ПАСПОРТ ДОСТУПНОСТИ

объекта социальной инфраструктуры (ОСИ)

1.1. Наименование (вид) объекта – Государственное бюджетное образовательное учреждение дополнительного образования Республики Карелия «Ресурсный центр развития дополнительного образования»
1.2. Адрес объекта – г.Петрозаводск ул.Крупской, д.12
1.3. Сведения о размещении объекта:
- отдельно стоящее здание -3 этажей, 2374,4кв.м.
- часть здания _____ этажей (или на _____ этаже), _____ кв.м.
1.4. Год постройки здания - 1962, последнего капитального ремонта – (ремонт) 2014
1.5. Дата предстоящих плановых ремонтных работ: текущего -2017, капитального

АКТ ОБСЛЕДОВАНИЯ с фотофиксацией

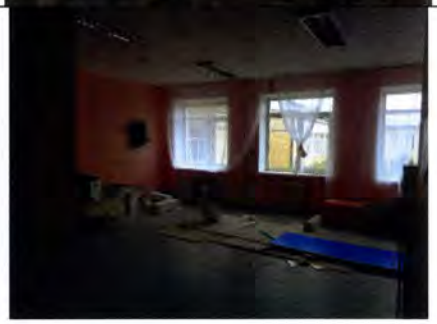
Холл первого этажа Место оказания услуги	Высота стойки более 0.85 м	СП-59.1330.2012 П-5.2.3 ;П-5.5.1-5.5.10 П 7.1.9		КО	Обеспечить высоту стойки не более 0,85 м от уровня пола
Холл первого этажа Место оказания услуги	Высота стойки более 0.85 м	СП-59.1330.2012 П-5.2.3 ;П-5.5.1-5.5.10 П 7.1.9		КО	Обеспечить высоту стойки не более 0,85 м от уровня пола
Рекомендуемый кабинет для приема инвалидов Место оказания услуги	Дверь не обозначена контрастно и сливается со стеной. Отсутствуют специальные знаки о функционале помещения. Отсутствует устройство, обеспечивающее задержку автоматического закрывания дверей, продолжительностью не менее 5 секунд. Следует использовать распашные двери с доводчиком (с усилием 19,5 Нм	СП-59.1330.2012 П.5.4.1 П.5.1.5 П 5.2.4 П 5.1.6 П- 5.5.8		КОСГ	Поменять дверь Окрасить дверные наличники или края дверного полотна в отличные от дверного полотна контрастные цвета. Установить информационные знаки, выполненные на контрастном фоне рельефно и с дублированием текстом Брайля. Установить Визуальные средства информации о предоставлении услуги-пиктограммы и указатели Установить доводчик (с усилием 19,5 Нм

КОСГ	Обеспечить высоту стойки не более 0,85 м от уровня пола. Установить система усиления слышимости аудиовизуальные системы, в том числе информационные знаки, выполненные на контрастном фоне рельефно и с дублированием текстом Брайля. Установить Визуальные средства информации о предоставлении услуги-пиктограммы и указатели Установить предупреждающую тактильную напольную разметку

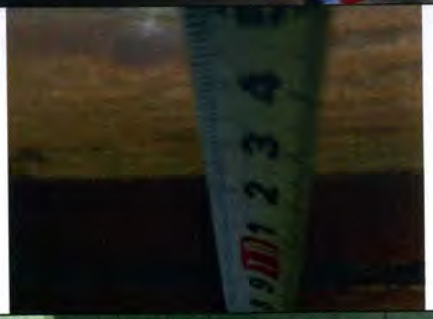
16.	Дверь в столовую Путь движения	Ширина проема менее 0.9 м	СП-59.1330.2012 П-5,2,4		КО	Расширить дверной проем
17.	Дверь в столовую Путь движения	Перепад высот на входе более 0.014 м	СП-59.1330.2012 П.5.1.4

КОСГ	Устранить перепад высот
18.	Санузел первого этажа	Отсутствуют поручни, с обоих сторон, от унитаза и размеры кабины менее, м: ширина - 1,65, глубина - 1,8, Отсутствует кнопка вызова персонала, Отсутствует крючок для костылей Отсутствует унитаз с автоматическим сливом воды или с ручным кнопочным управлением	СП-59.1330.2012 П 5.3.1-5.39		КОСГ	Расширить помещение до размеров не менее 1.65 *1.8 Заменить унитаз, Установить поручни, с двух сторон от унитаза Установить систему тревожной сигнализации, обеспечивающей связь с помещением постоянного дежурного персонала (поста охраны или администрации объекта). Установить крючок для костылей
